**Forum mondial de l'harmonisation des Règlements
concernant les véhicules**

Groupe de travail de l'éclairage et de la signalisation lumineuse

Règlement ONU n° 10 (Compatibilité électromagnétique)**Proposition de nouvelle série 07 d'amendements au Règlement
ONU n° 10 (Compatibilité électromagnétique)****Communication de l'expert du groupe de travail informel
de la compatibilité électromagnétique***

Le texte ci-après, établi par les experts du groupe de travail informel de la compatibilité électromagnétique (groupe EMC), vise à élaborer une nouvelle série 07 d'amendements au Règlement ONU n° 10. Les modifications qu'il est proposé d'apporter au texte actuel du Règlement ONU figurent en caractères gras pour les ajouts et biffés pour les suppressions.

[Figure 1
Configuration du mode recharge pour l'annexe 13

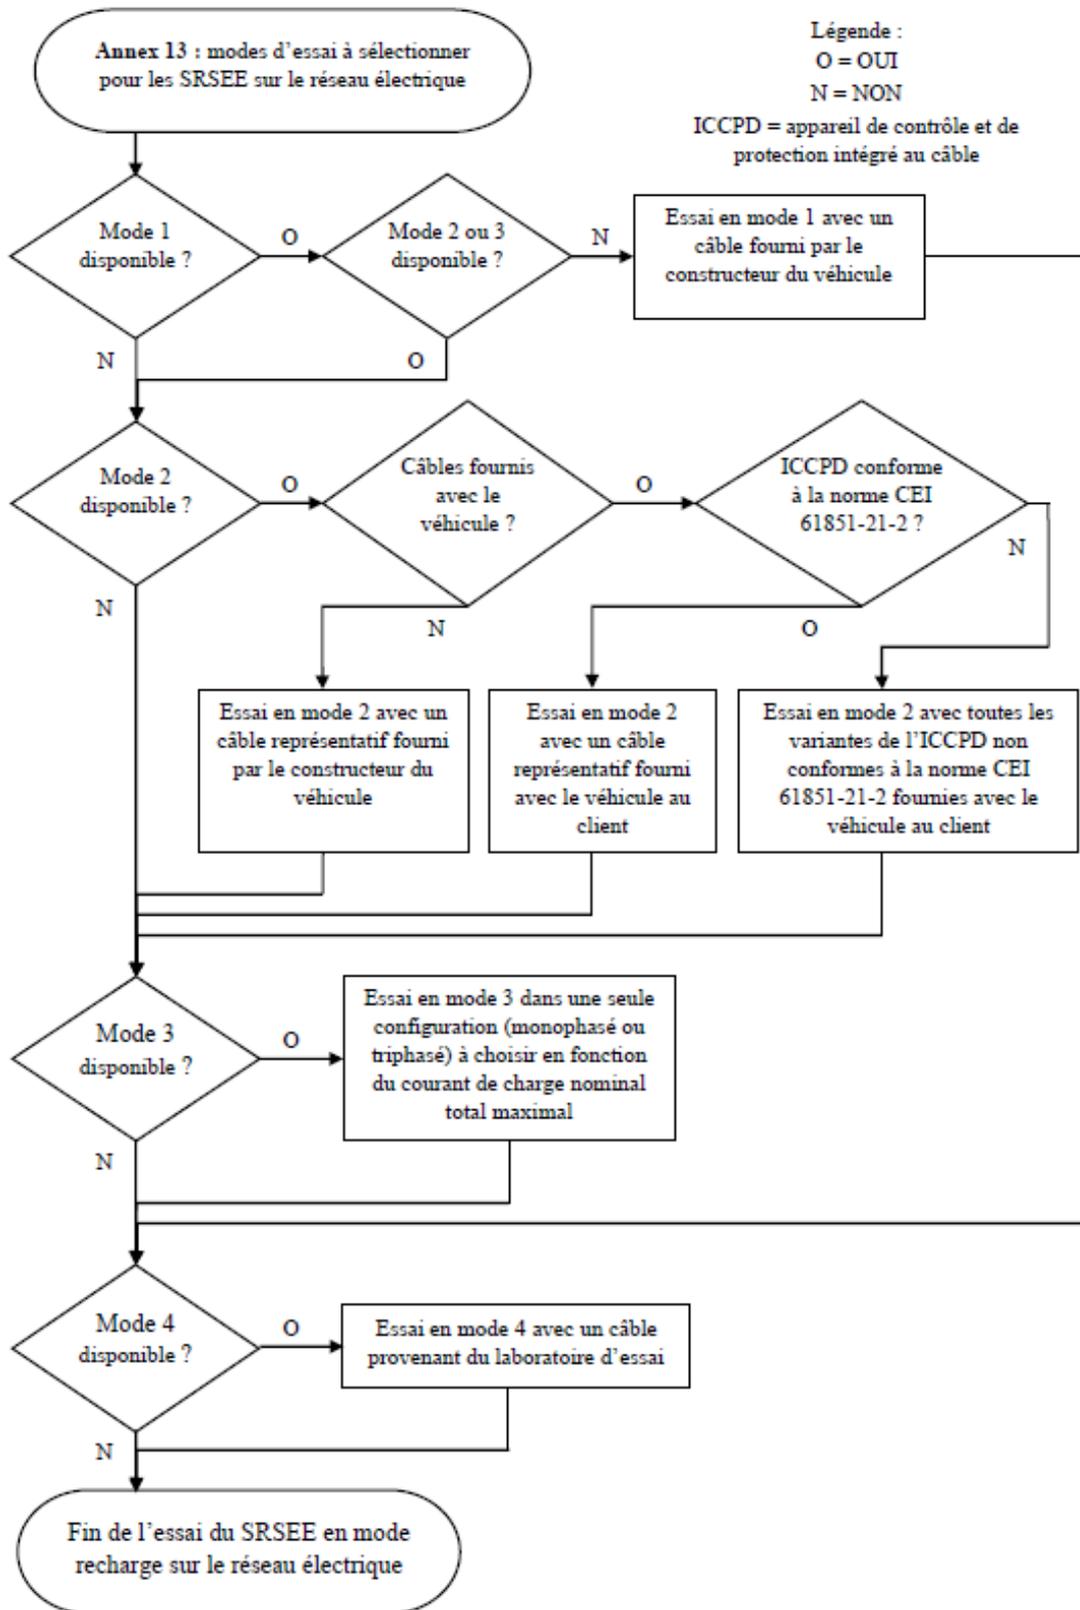
Le véhicule doit être soumis à l'essai dans la configuration du mode recharge (s'il est disponible sur le véhicule) définie dans le diagramme de décision de la figure 1.

« Figure 1b

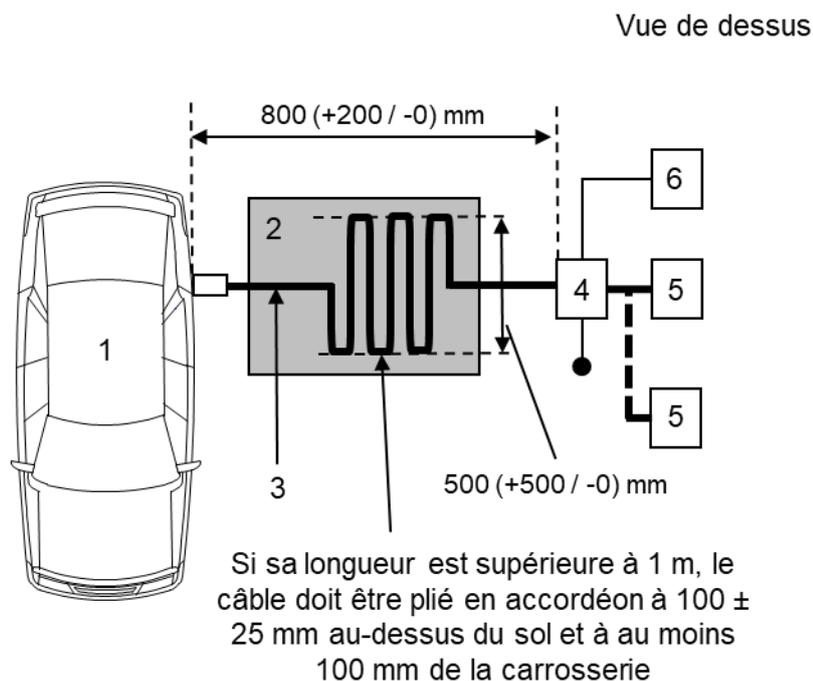
Figure 1b, lire :

« Figure 1d

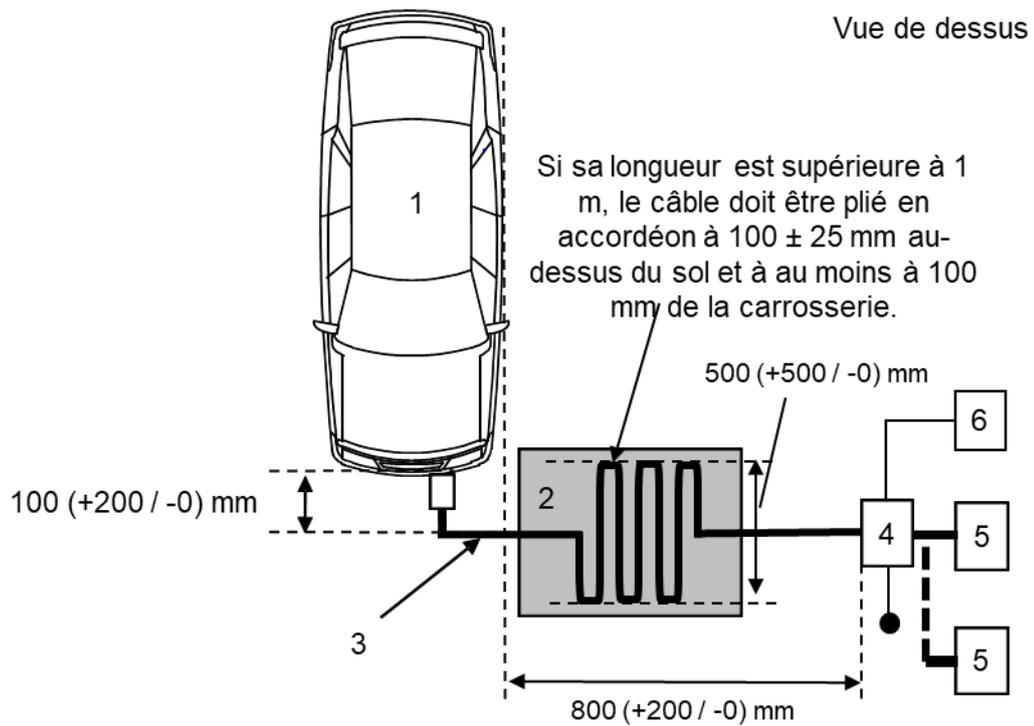
Figure 1d, lire :

Figure 1
Configuration du mode recharge pour l'annexe 15

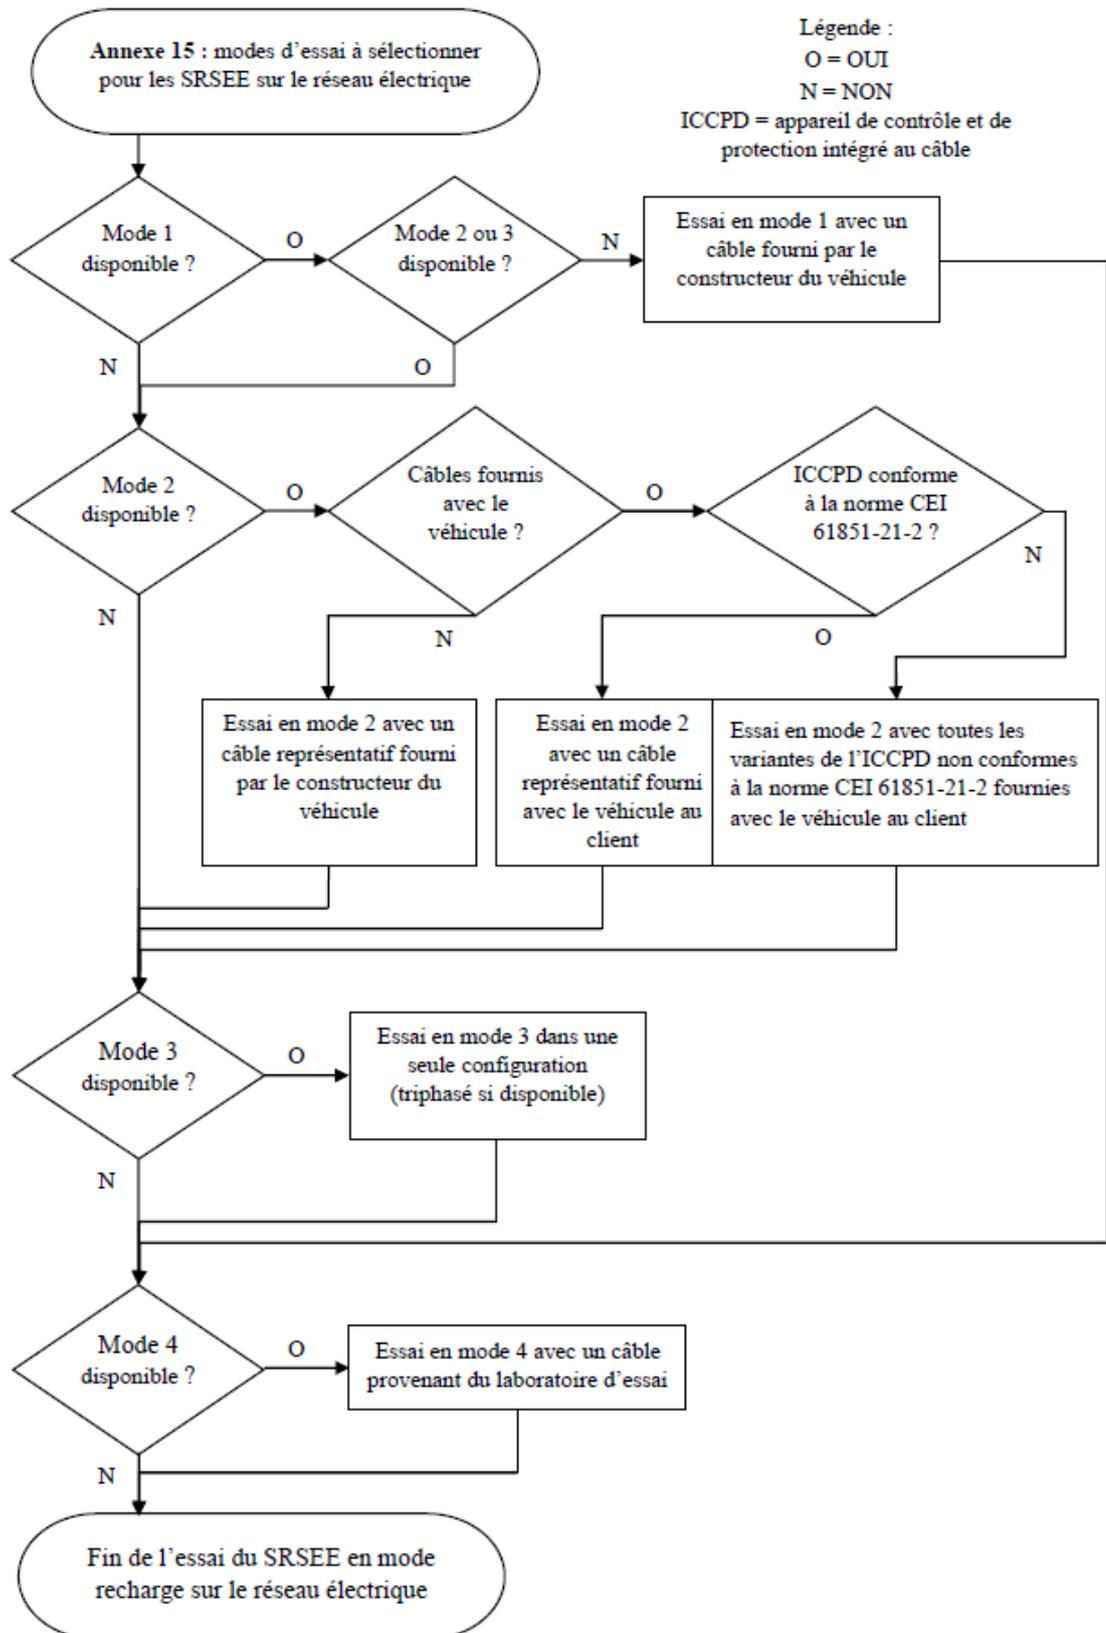
« 2. État du véhicule lors des essais en mode recharge du SRSEE sur le réseau électrique

Le véhicule doit être soumis à l'essai dans la configuration du mode recharge (s'il est disponible sur le véhicule) définie dans le diagramme de décision de la figure 1.

« Figure 1b

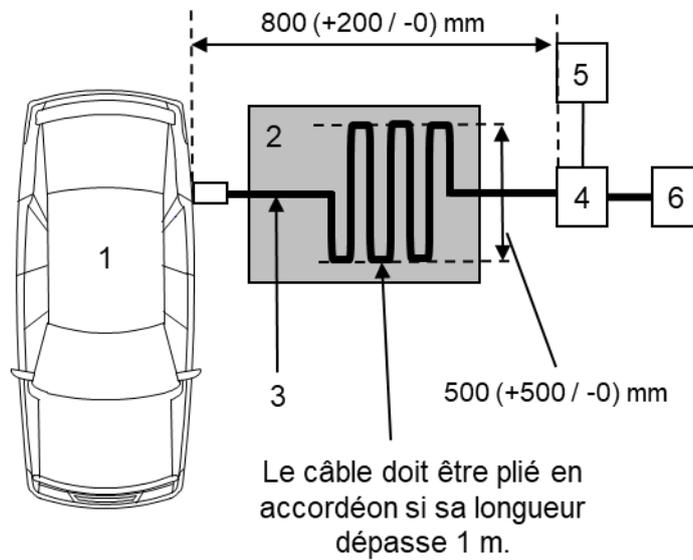
Figure 1b, lire :

« Figure 1d

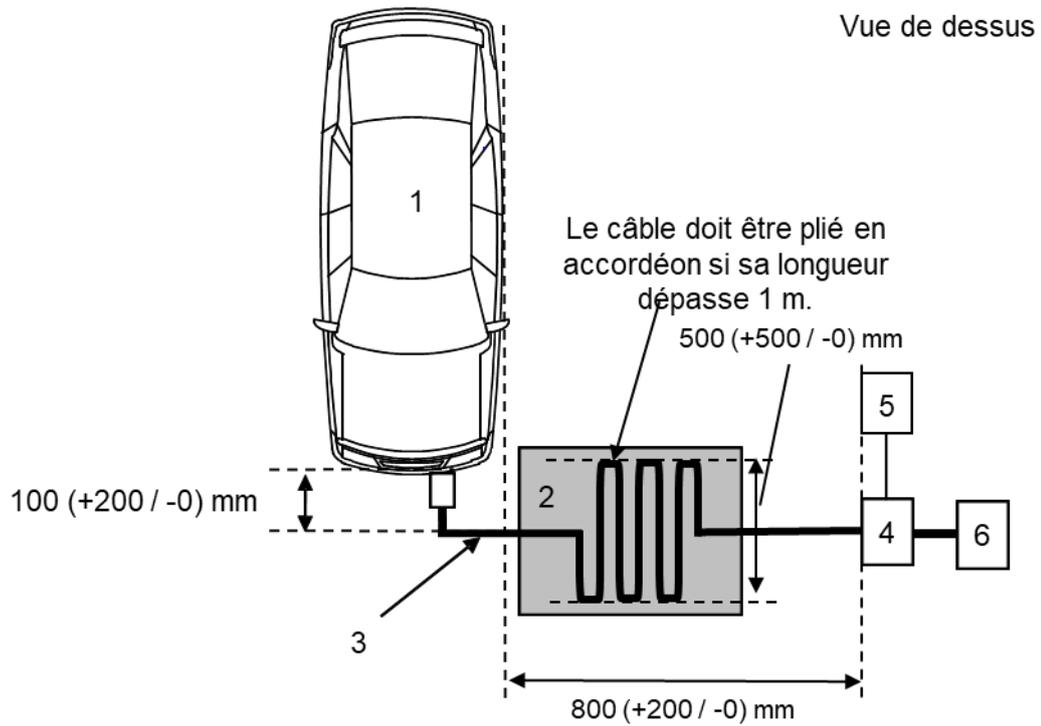
Figure 1d, lire :

Figure 1
Configuration du mode recharge pour l'annexe 16

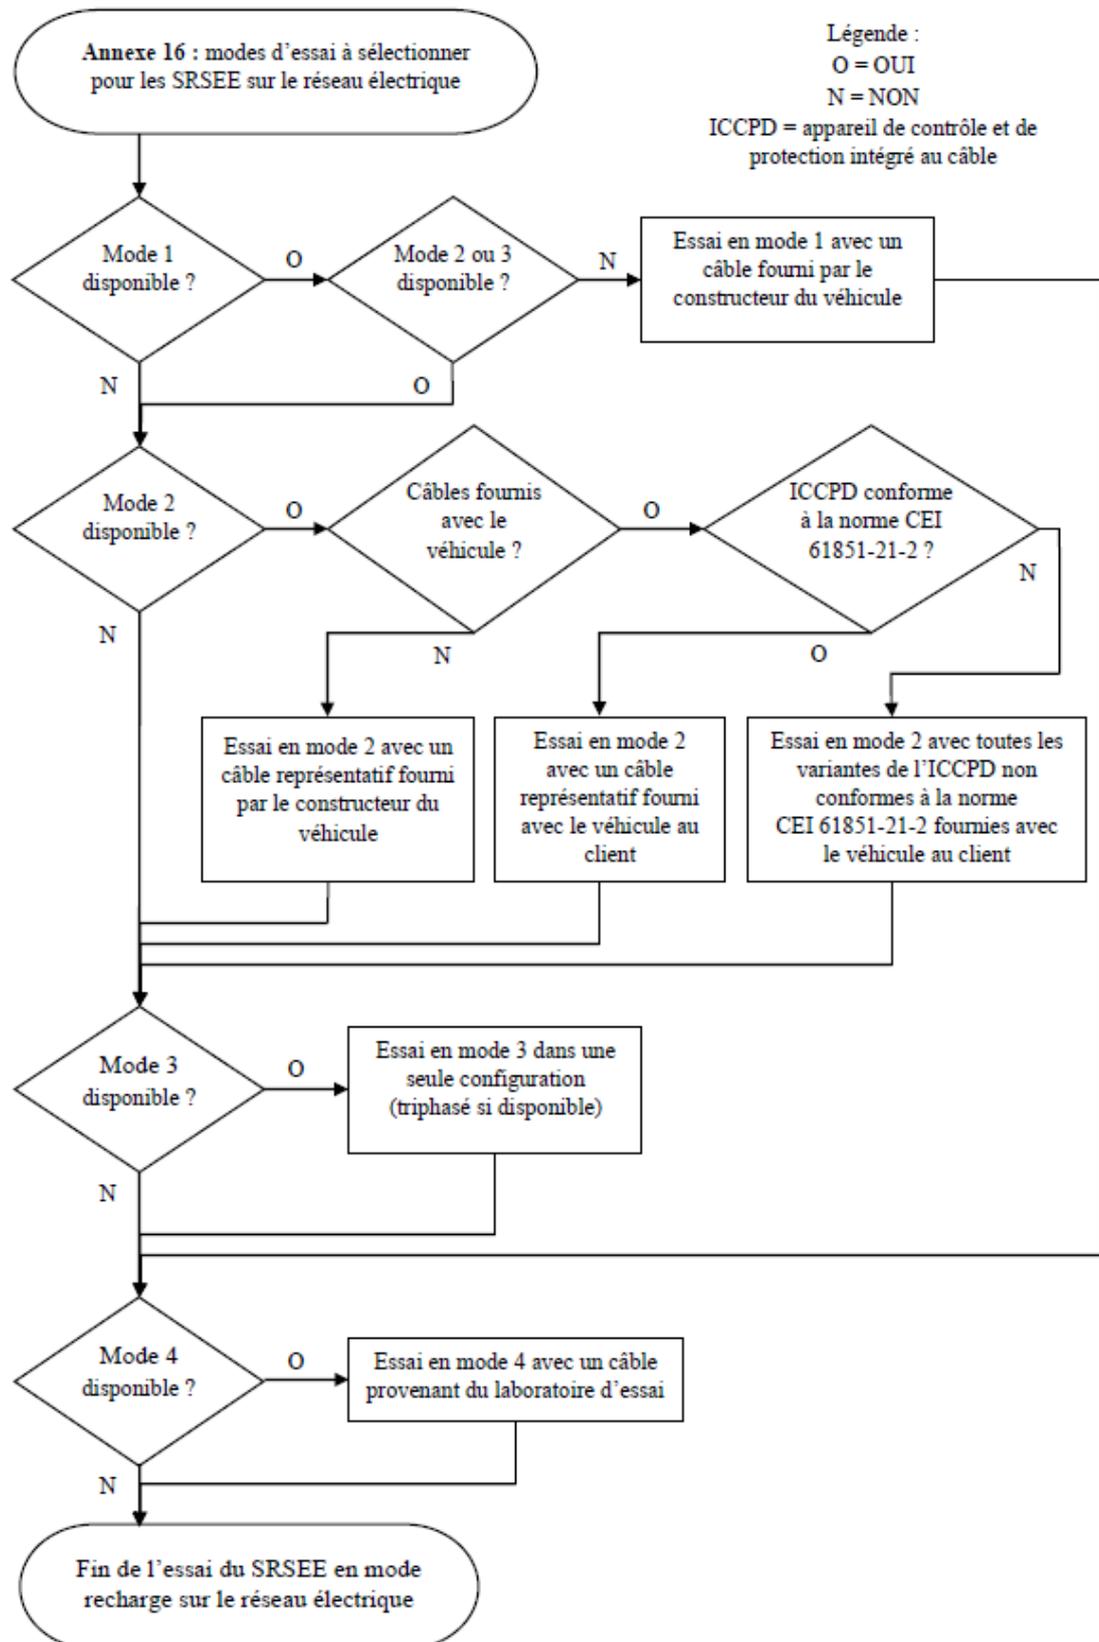
- « 2. État du véhicule lors des essais en mode recharge du SRSEE sur le réseau électrique

Le véhicule doit être soumis à l'essai dans la configuration du mode recharge (s'il est disponible sur le véhicule) définie dans le diagramme de décision de la figure 1.

« Figure 1b

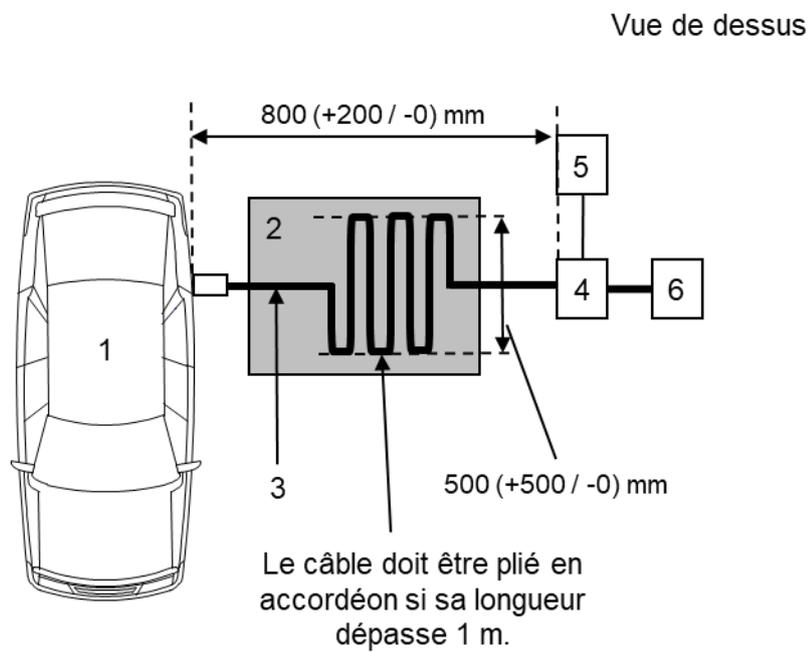
Figure 1b, lire :

« Figure 1d

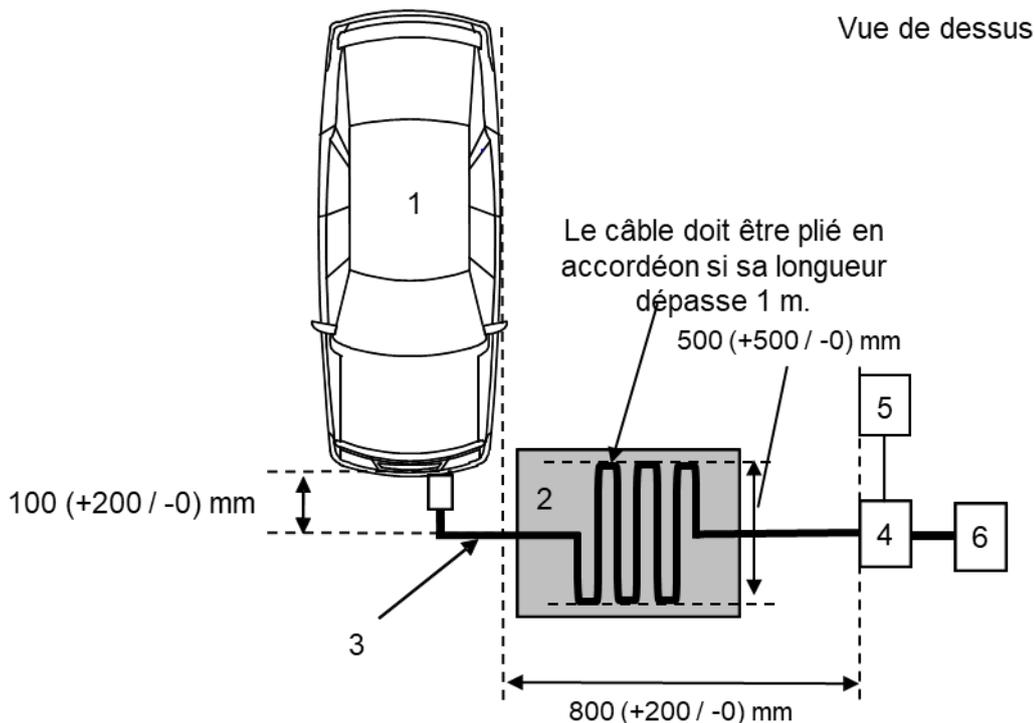
Figure 1d, lire :
